**陸上無線通信委員会報告（案） 「小電力の無線システムの高度化に必要な技術的条件」のうち
「広帯域無線 LAN の導入のための技術的条件」及び「無線 LAN システムの高度化利用に係る技術的条件」
に関する意見募集に対して提出された意見及び陸上無線通信委員会の考え方**

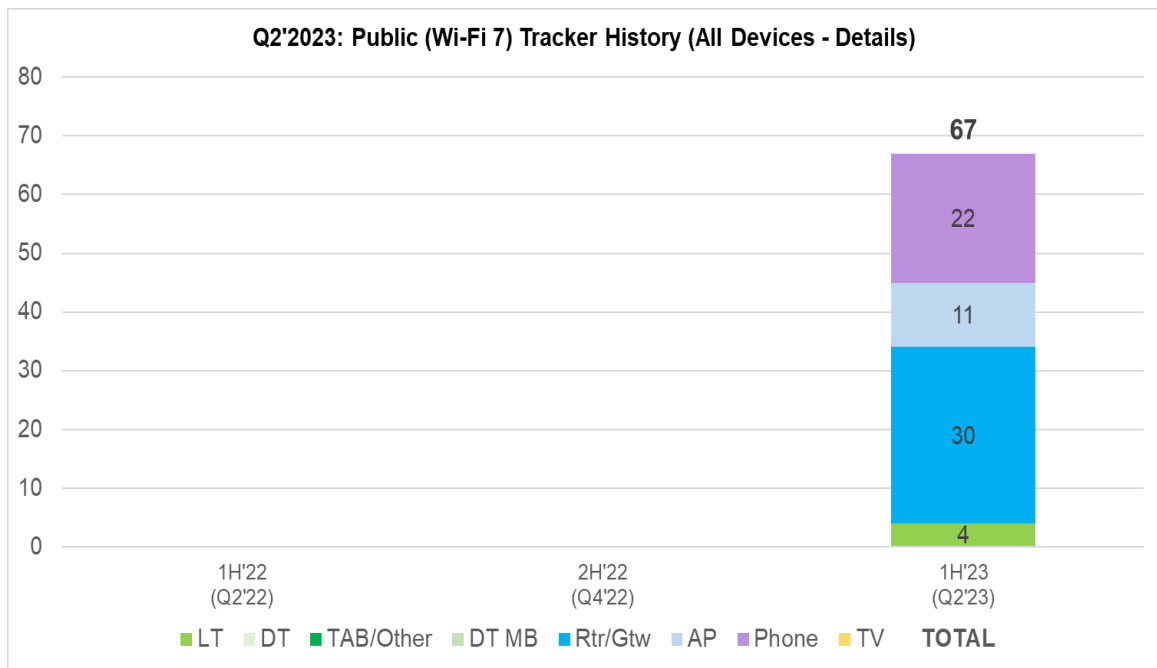
新興企業と消費者の両方が Wi-Fi 6E テクノロジーを急速に採用しています。2064 もの 6 GHz 対応の Wi-Fi デバイスがすでに世界中で利用可能です。これは、2023 年第 2 四半期が 2022 年第 4 四半期と比較して 64%増加し、2022 年から 2023 年にかけて前年比で 2.6 倍の成長を示しています。ラップトップは、96%の成長を遂げた最も急速に成長している Wi-Fi 6E デバイスセグメントです。

ほとんどの 6 GHz 対応デバイスには、6 GHz 帯域全体(5925-7125 MHz)をサポートするハードウェア機能があります。 6425~7125 MHz で利用できる追加の周波数によって提供される容量とデータレートの増加は、Wi-Fi 6E テクノロジーにとって有益であるだけでなく、Wi-Fi 7 にも不可欠であり、320 MHz チャンネルを活用してマルチギガビット速度を提供します。 LPI および VLP 用に 6425~7125 MHz を開くために 6 GHz 帯域を拡張することで、Wi-Fi 7 では、3 つの 320MHz チャンネルが確保できる恩恵を受けることができます。

| 5 | <p>(IEEE 802.11be および Wi-Fi 7)</p> <p>現在、IEEE P802.11be 修正版として開発中の新世代の IEEE 802.11 テクノロジーは、引き続きパフォーマンスを向上させ、スペクトル共存能力を強化します。目標のパフォーマンス向上を達成するために、協議で認識されたように、IEEE P802.11be では、最大 320 MHz のチャンネル帯域幅、単一ステーションへの複数のリソース ユニット、マルチリンク動作、サービス品質の強化などの高度な機能が導入されています (QoS)、ターゲット ウェイク タイムの改善 (IoT またはその他のアプリケーションのバッテリー寿命の改善のため)、パンクした送信/サブチャンネルの改善により、既存の企業との共存をより効果的かつ効率的に対応します。P802.11be 修正版は現在、1000 MHz ~ 7125 MHz のキャリア周波数動作をサポートしていますが、7250 MHz への拡張も検討されていることに注意してください。</p> <p>320 MHz チャンネル帯域幅サイズが IEEE P802.11be 修正の主要な機能の 1 つであることを考慮し、この機会を利用して、次の環境での IEEE 802.11be ベースの展開のスケーリングをサポートするために複数の 320 MHz チャンネルの可用性の重要性を強調したいと思います。教育産業や医療産業における AR/VR などの高スループット、低遅延アプリケーションの複数の同時セッション、および VLP 動作モード。</p> <p>(LPI でのクライアント間通信)</p> <p>IEEE 802 LMSC は、LPI 動作モードでのクライアント間 (C2C) 通信の認可における陸上無線通信委員会のリーダーシップを高く評価しています。IEEE 802.11 標準に基づいたデバイスの種類とフォームファクタの多様性がますます高まる中、ピアツーピア通信は通信リンクのかなりの部分にとって適切かつ効率的であるだけでなく、さまざまな Wi-Fi 業界セグメントを可能にするためにも重要です。ビジネスモデル。</p> <p>IEEE 802 LMSC は、6 GHz 帯域での C2C 動作に対する規制上のサポートが IEEE 802.11ax および Draft P802.11REVme ですすでにプロビジョニングされていると述べたいと考えています。</p> <p>(6 GHz 帯の標準電力 (SP))</p> <p>IEEE 802 LMSC は、陸上無線通信委員会が 6 GHz 帯域での SP 動作を認可するための手続きと規</p> | <p>本案に対する賛同のご意見として承ります。AFCを使用したSPモードの利用については、既存の無線システムとの周波数共用の検討をすすめてまいります。</p> | 無 |
